Extrait du procès-verbal de la 333<sup>e</sup> séance du Comité consultatif d'urbanisme tenue le 14 août 2023

PIIA – Construire un bâtiment communautaire – 625, chemin d'Aylmer – District électoral de Deschênes – Caroline Murray

# Analyse de projet Comité consultatif d'urbanisme

Annexe 6 : Vues en perspective et détail des revêtements extérieurs proposés

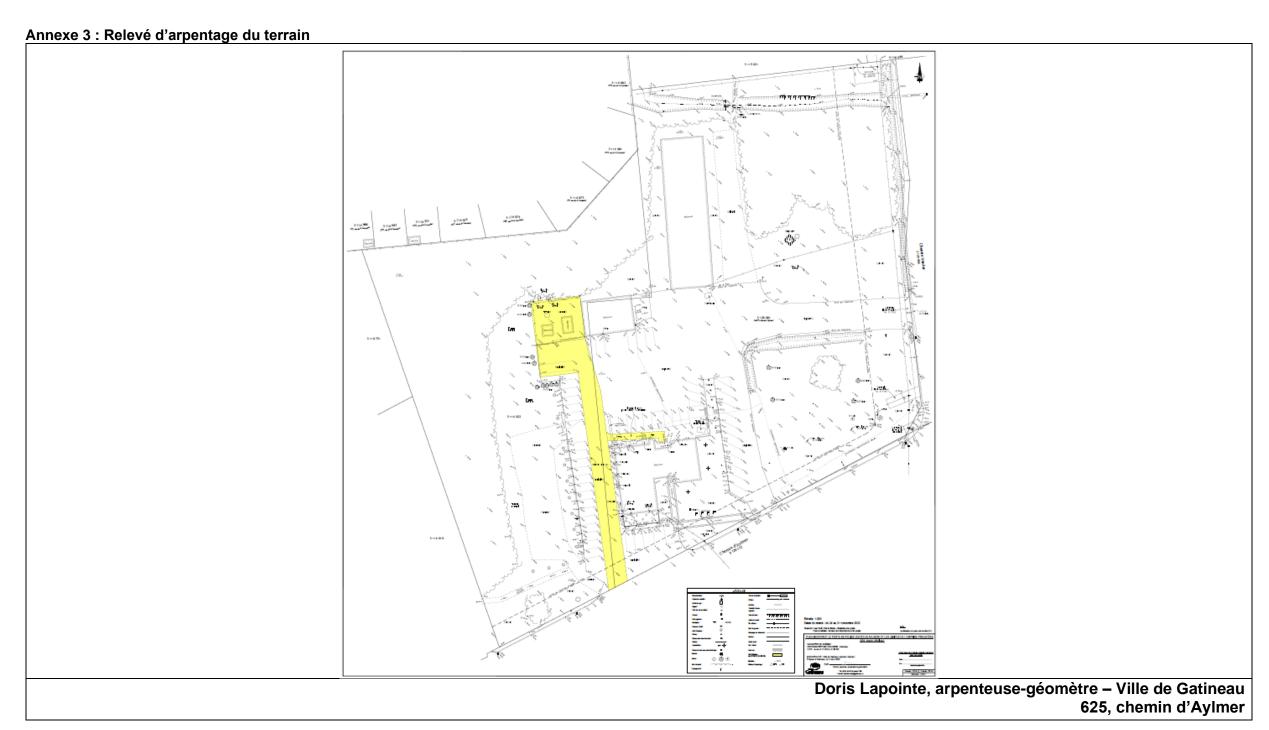
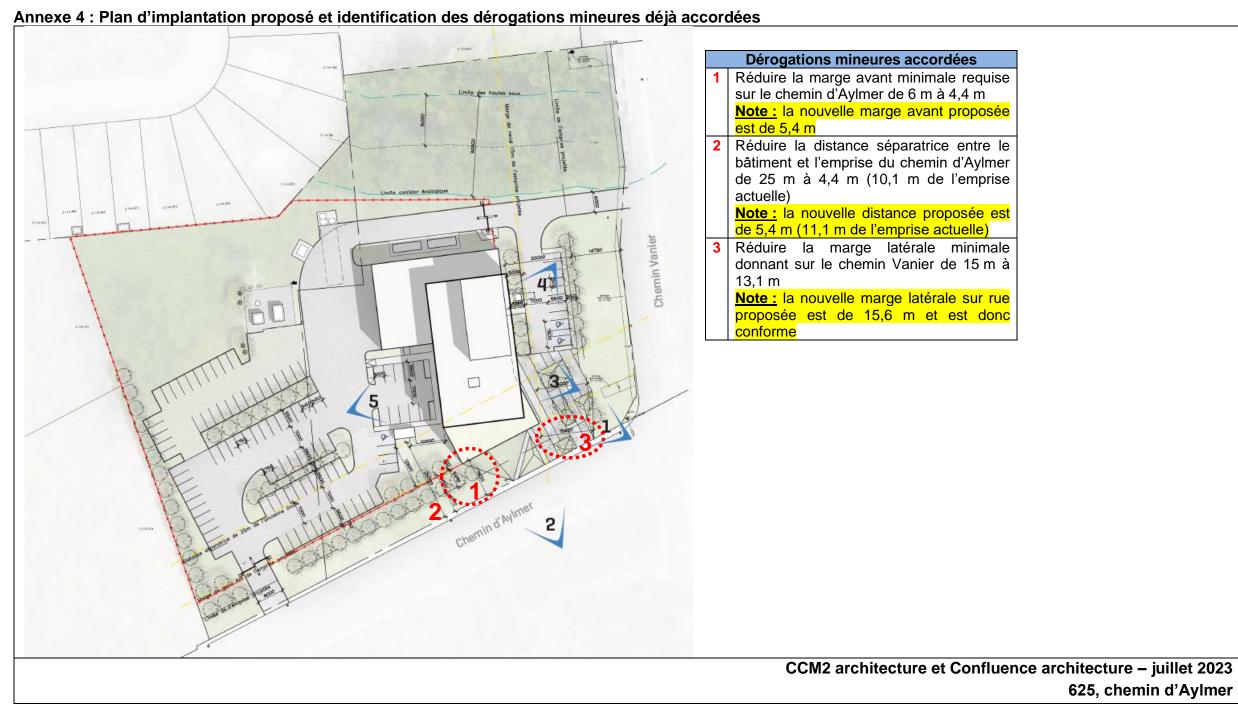
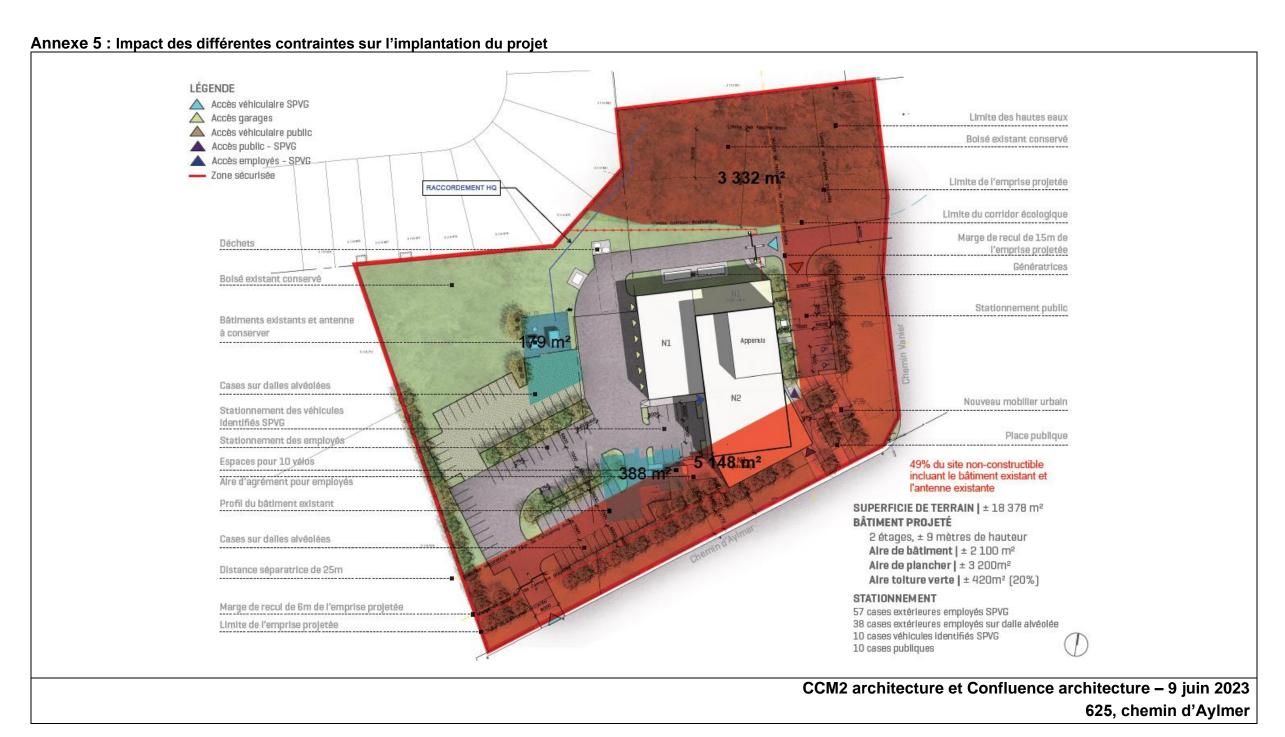
Pour nous, le chemin d'Aylmer est beaucoup plus important que le chemin Vanier. En ce qui concerne <u>l'architecture même du bâtiment</u>, nous avons été agréablement surpris par l'effort qui a été mis pour alléger la masse d'un tel édifice en introduisant une grande quantité de panneaux vitrés le long du chemin d'Aylmer et le long du chemin Vanier, soit des deux côtés les plus visibles des passants.

Il s'agit évidemment d'un édifice "moderne", mais les rappels de caractéristiques importantes de nombre de bâtiments patrimoniaux à Aylmer et un peu le long du chemin d'Aylmer sont intéressants. Les meneaux d'aluminium blanc et les panneaux de béton préfabriqués et ornés de pierre texturée rappellent bien les principaux bâtiments en pierre aux fenêtres blanches d'Aylmer comme l'ancien Palais de justice, qui a aussi servi de poste de police et de centre détention.

Les étages supérieurs du futur bâtiment nous apparaissent un peu "carrés"; pourrait-on songer à une façon (corniches, etc.) pour alléger un peu cet aspect et rendre le tout un peu plus attrayant? De même, peut-être que des panneaux de béton verticaux en un seul morceau pourraient être allégés un peu par leur remplacement par de plus petites sections... ou autrement. Ce ne sont ici que des suggestions à considérer par l'architecte.

Le traitement "vert" du toit du rez-de-chaussée est une excellente idée qui réduit l'impact du bâtiment tout en étant plus écologique et plus attrayant, surtout pour un corridor champêtre.
